Dieses ASB revidiert ASB-912-061UL datiert 26 Mai 2012

## ALERT SERVICE BULLETIN

# Austausch des druckseitigen Kraftstoffschlauches der Kraftstoffpumpe TNr. 893114 für ROTAX® Motor Type 912 (Serie)

ATA System: 73-00-00 Kraftstoffsystem

Bild 1  
Kraftstoffpumpe

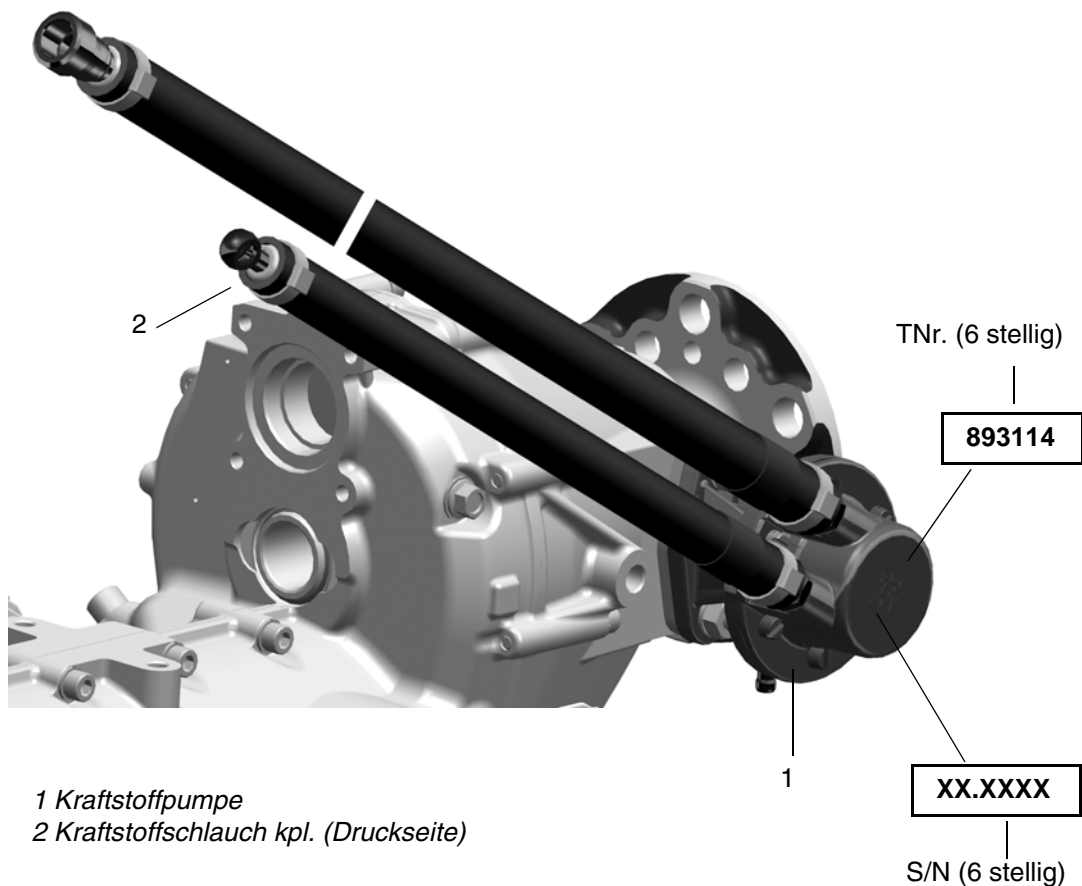
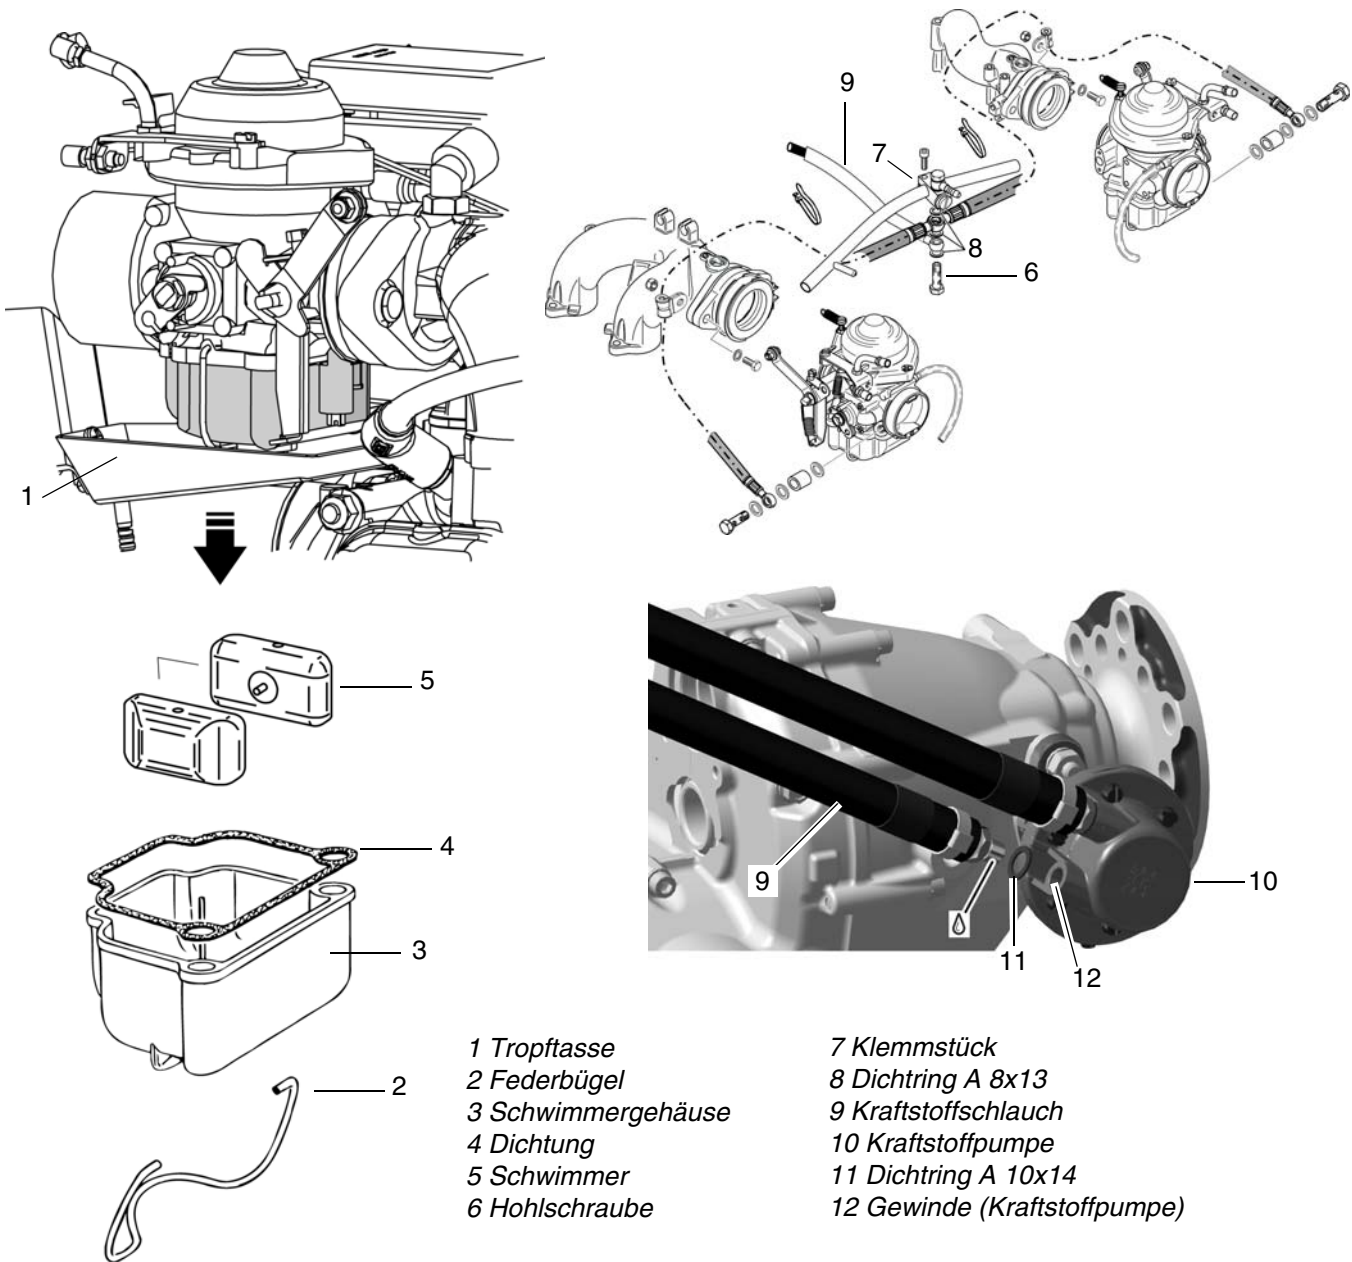
sofern diese mit der ORIGINAL ROTAX® Kraftstoffpumpe TNr. 893114 ausgestattet sind.  
Siehe dazu [Bild 1](#).

Aufgrund von Abweichungen im Herstellprozess des betroffenen Kraftstoffschlauchs, kann es zu Ablösungen von Gummipartikeln kommen. Diese Partikel können die Gemischaufbereitung im Vergaser behindern bzw. unterbinden. Diese Störung in der Gemischbildung führt unter Umständen zu rauen Motorlauf, Motoraussetzer und eventuell zum Motorstillstand.

Austausch des druckseitigen Kraftstoffschlauches der Kraftstoffpumpe TNr. 893114 für ROTAX® Motor Type 912 (Serie).

- **Vor dem nächsten Flug, ist ein „Austausch des druckseitigen Kraftstoffschlauches“, der unter Betreff 1.1 angeführten Motoren bzw. Kraftstoffpumpen, gemäß nachstehender Arbeitsanweisung Kap. 3 durchzuführen.**
